Linienbestimmungsverfahren inklusive Umweltverträglichkeitsprüfung für den Neubau der Autobahnverbindung BAB 555 inkl. Rheinquerung
hier: Ihr Schreiben vom 11.11.2024, Gz. S3/03-07-07-02#00005#0001

Konfliktpunkte der einzelnen Varianten mit dem Wasserwerk Urfeld und dessen Schutzgebiet

Abbildung: Ersatzanschlussstelle

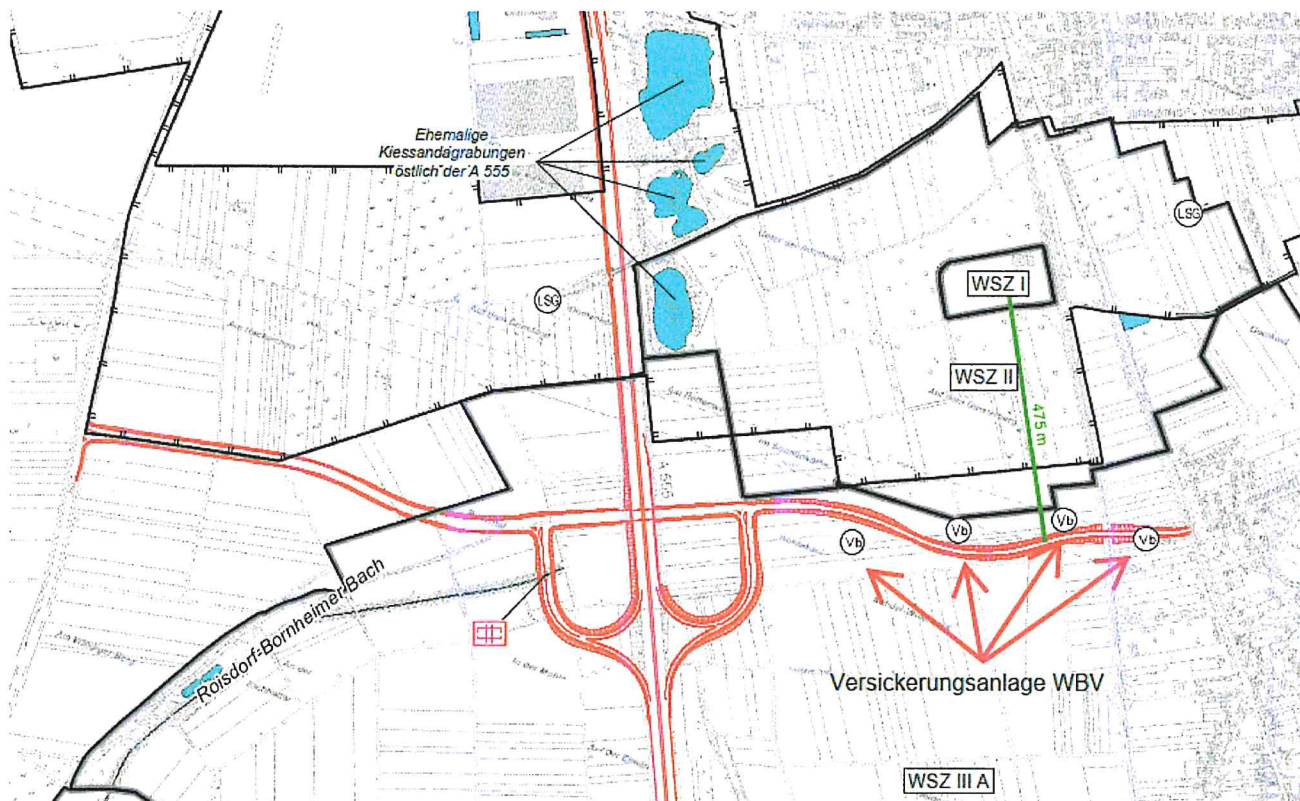
Im Rahmen der Umsetzung müssen jedoch für alle Varianten südlich des Verknüpfungspunkts W2 Ersatzanschlussstellen vorgesehen werden. Die Basisstraße der jeweiligen Anschlussstelle verbindet die L 192 und die L 300 miteinander und verläuft **unmittelbar** an der südlichen Grenze des Wasserschutzgebietes II innerhalb des Wasserschutzgebietes III A.

Nach dem geplanten Trassenverlauf der Ersatzanschlussstelle werden in unmittelbarer Nähe zum WSG II erhebliche Eingriffe in die Deckschichten der Wassergewinnungsanlagen des Wasserwerk Urfeld erforderlich.

Ein solcher Eingriff stellt einen Verbotstatbestand nach Wasserschutzgebietsverordnung dar.

Entsprechend sind in der Wasserschutzgebietsverordnung Urfeld innerhalb der Schutzzone IIIA laut §4 (2) u.a. folgende Punkte verboten:

- Punkt 25: Grabungen, durch die das Grundwasser freigelegt oder angeschnitten wird;
- Punkt 26: Abgrabungen über eine Tiefe von 3 Metern hinaus, sowie Abgrabungen, wenn das Grundwasser freigelegt oder angeschnitten wird;
- Punkt 31: Das Verwenden von Recyclingbaustoffen, industriellen Nebenprodukten oder sonstigen vergleichbaren Stoffen (z.B. Bauschutt) z.B. beim Bau von Straßen, Wegen, Bürgersteigen, Parkplätzen, Rastanlagen, Lärmschutzwällen;

Neben den unmittelbar von den Baumaßnahmen ausgehenden Belastungen des Grundwassers würden sich durch den Bau einer Anschlussstelle unmittelbar an der Grenze zum WSG 2 im Wasserschutzgebiet Urfeld zudem langfristige Gefährdungen ergeben. Neben der langfristigen Wassergefährdung durch die chemischen Bestandteile der eingesetzten Baustoffe, Bauhilfsstoffe und Betriebsmittel ist hier vor allem die Versickerung von Niederschlagswasser von den Verkehrsflächen zu nennen, die laut DVGW Arbeitsblatt W101 [5] ein hohes bis sehr hohes Gefährdungspotential in Schutzzone II und III darstellen können. Als Ursache möglicher Kontaminationen des Grundwassers während der Betriebsphase sind beispielsweise folgende Punkte zu nennen:

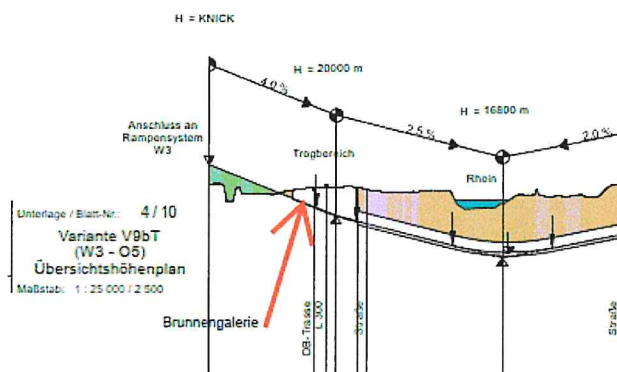
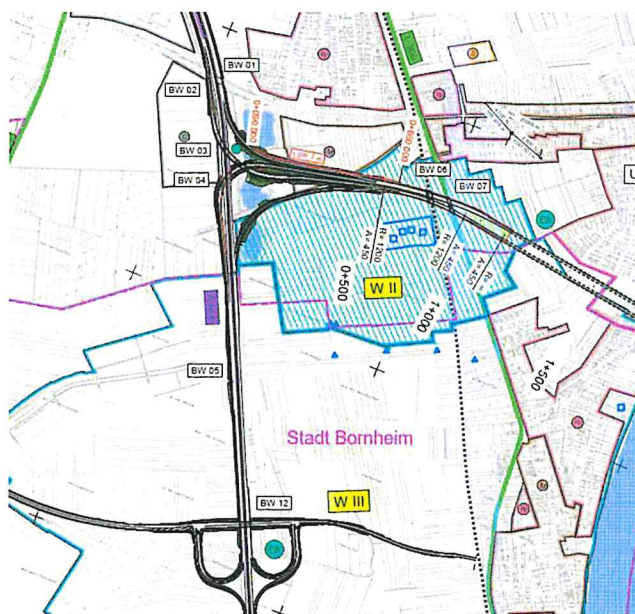
In direktem Umfeld des geplanten Trassenverlauf der Ersatzanschlussstelle betreibt der WBV eine Versickerungsanlage.

Für diese Versickerungsanlage wird Uferfiltrat des Rheins mittels eines Brunnens, welcher sich südöstlich des Wasserwerks in rheinnähe befindet, im Bedarfsfall über 4 unmittelbar südlich der Schutzzone II gelegene Infiltrationsbrunnen zur Grundwasseranreicherung benutzt.

Der sichere Betrieb dieser Versickerungsanlage im Bedarfsfall ist in direktem Umfeld der Anschlussstelle nicht möglich, somit die Einhaltung von Grenzwerten nach TVO nicht gesichert.

Gemäß UVP-Bericht ist die Inanspruchnahme der Versickerungsanlage durch Anpassung der Planung zu vermeiden (vgl. CC_A553_UVP-Bericht_23.01.2023.doc, Seite 230).

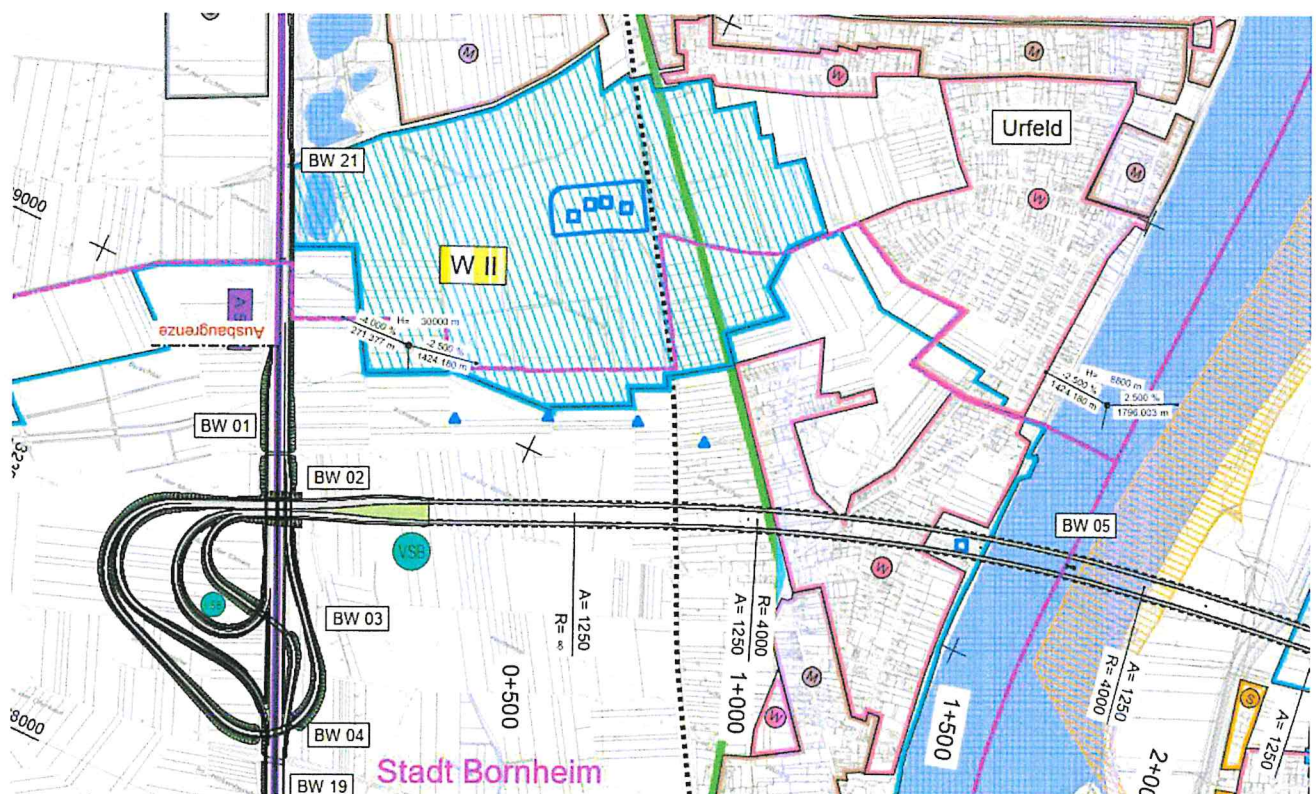
Im UVP-Bericht wird von den verbleibenden Varianten der Variante V9bT das höchste Gefährdungspotenzial für die Trinkwasserversorgung bescheinigt (vgl. CC_A553_UVP-Bericht_23.01.2023.doc, Seite 168 und 224).

Begründet wird dies u.a. mit den relativ geringen Abständen zu den Trinkwasserbrunnen Urfeld.
